Wettbewerb für ein Mädchenschulhaus in Genf.

Rapport du Jury.

Le Jury chargé de l'examen des projets présentés au Concours au deuxième degré pour l'élaboration des plans d'une Ecole secondaire et supérieure des Jeunes Filles, aux Petits-Délices, s'est réuni les 8 et 9 septembre 1909, dans la grande salle de la Mairie de Plainpalais (Annexe).

I. Preis. — Motto: «Lulu». — Verfasser: Architekten *Peloux et de Rham* in Genf.

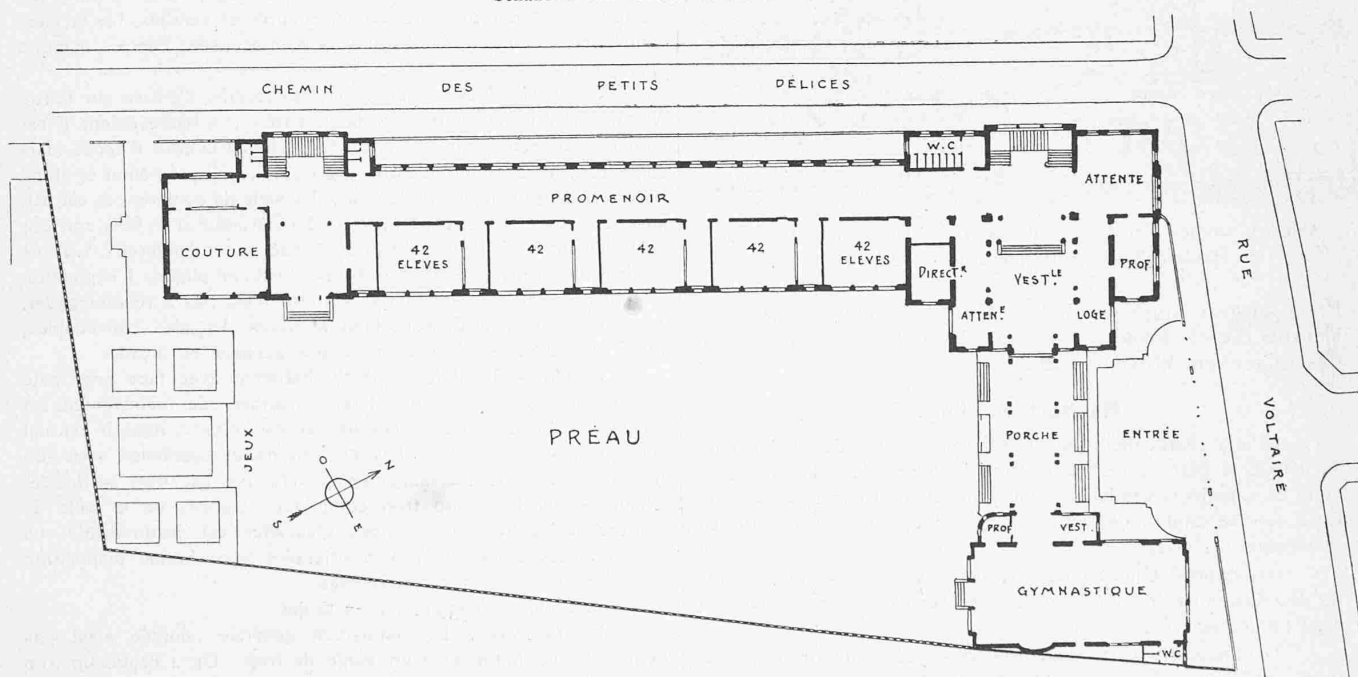
6° «Lulu». Plan bien disposé sur le terrain, largement conçu et bien étudié. Bonne entrée par un porche sur la rue Voltaire, et en retrait de celle-ci. Il serait désirable que ce porche fut vitré. Le vestibule et les promenoirs sont spacieux et bien éclairés. Les escaliers bien placés. Belle salle de Conférences avec accès

sans marches intermédiaires. Bonne disposition de la Salle de gymnastique. Classes bien orientées au S.-E. avec vestiaires directement éclairés. Les amphithéâtres de physique et de Sciences naturelles sont trop petits, mais ils peuvent être agrandis en supprimant les vesti-

aires non demandés au programme. Le garage de bicyclettes demande plus de surface. Les W. C. sont un peu excentriques. Le motif principal est bien en vue du côté de la rue Voltaire, avec Aula accusée.

II. Preis. — Motto: «Germaine». — Verfasser: Architekt M. Camoletti in Genf.

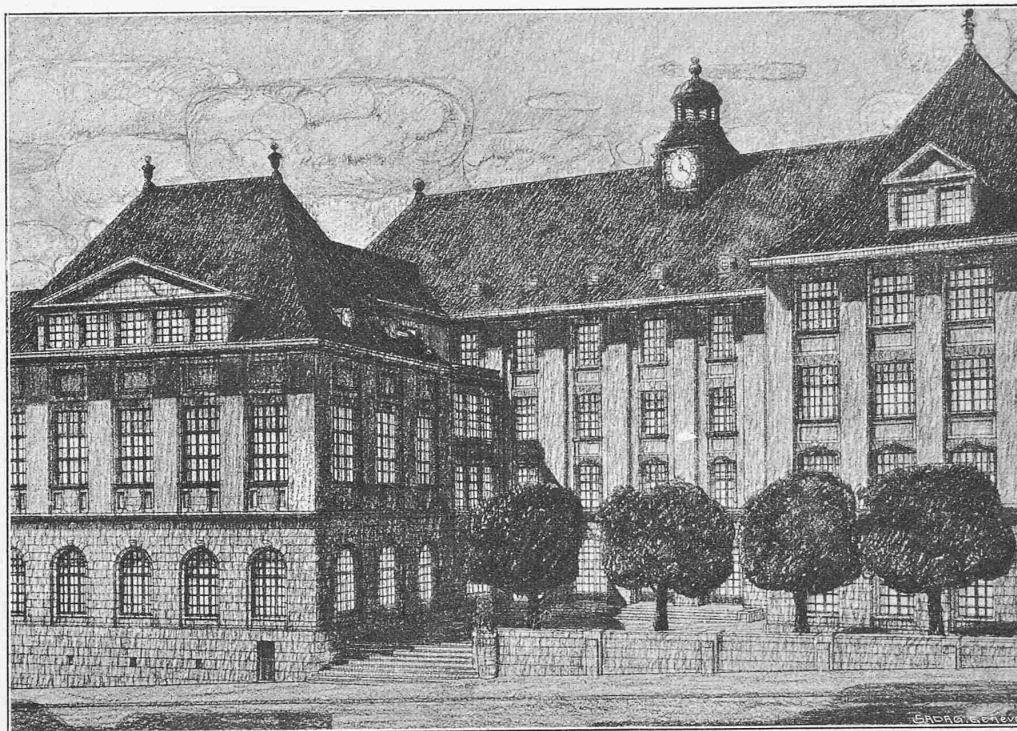
7° «Germaine». Plan bien disposé sur le terrain et bien étudié. Accès sur rue Voltaire par un porche en retrait de la route,

donnant accès sur un promenoir spacieux, mais qui ne peut pas être considéré comme une salle d'attente des élèves. Les dégagements des étages sont trop étroits pour servir de promenoirs.

enlève la surface nécessaire pour l'exposition des cartes et tableaux; d'autre part les vestiaires ne sont pas directement ventilés. Les W. C. sont répartis en plusieurs groupes.

L'escalier principal encombre trop les dégagements du rez-de-chaussée. Il aurait été préférable de trouver les escaliers sur la face N.-O. Bonne situation des salles de Conférences et de Gymnastique. Les salles d'études sont exposées au S.-E. bonne orientation. Mais la disposition des vestiaires qui supprime la paroi latérale de la classe

Les façades sont simples et de bon goût; le motif principal bien placé du côté de la rue Voltaire.

III. Preis. — Motto: «Chanteclair». — Verfasser: Architect H. Baudin in Genf.

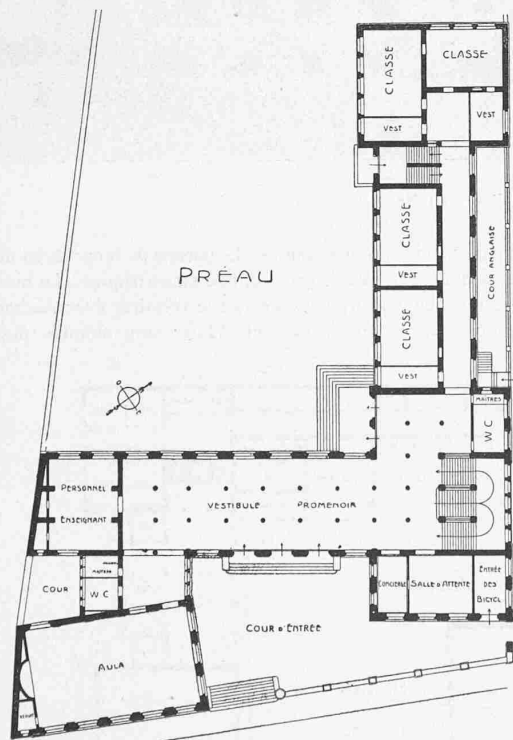
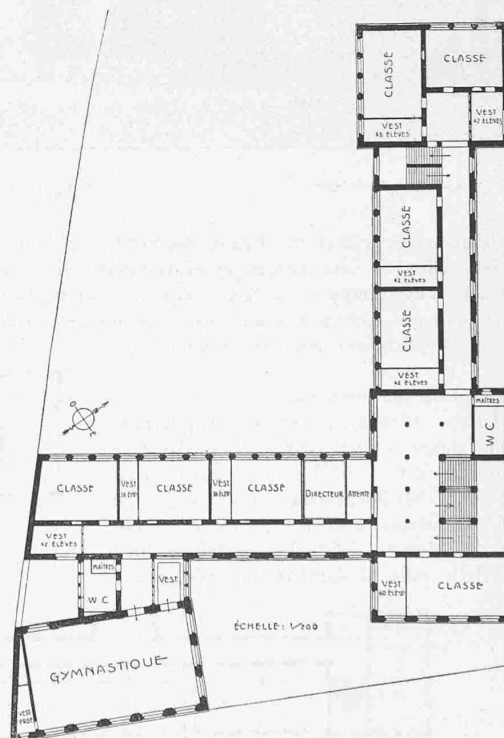
1° «Chantecler.» Projet intéressant; bien disposé sur le terrain. Entrée bien placée en retrait de la rue Voltaire sur une cour un peu trop resserrée. Très beau vestibule promenoir au Rez-de-Chaussée, mais trop encombré de points d'appui. Les dégagements des salles d'étude paraissent un peu étroits; cet inconvénient est compensé par les promenoirs situés à l'arrivée de l'escalier principal. Il aurait été préférable de placer l'escalier secondaire du côté N.-O. Les salles de Conférences et de Gymnastique sur rue Voltaire sont bien à leur place, la disposition indiquée dans la variante est la meilleure. La majorité des salles d'étude sont orientées au S.-O. Salle de dessin au Nord. Bonne disposition des vestiaires placés en arrière des classes avec éclairage direct. W.C. bien répartis en deux groupés. Façades simples et bien étudiées, mais dont l'architecture ne paraît pas appropriée à notre Ville. L'annexe de la Salle de gymnastique masque trop le bâtiment principal.
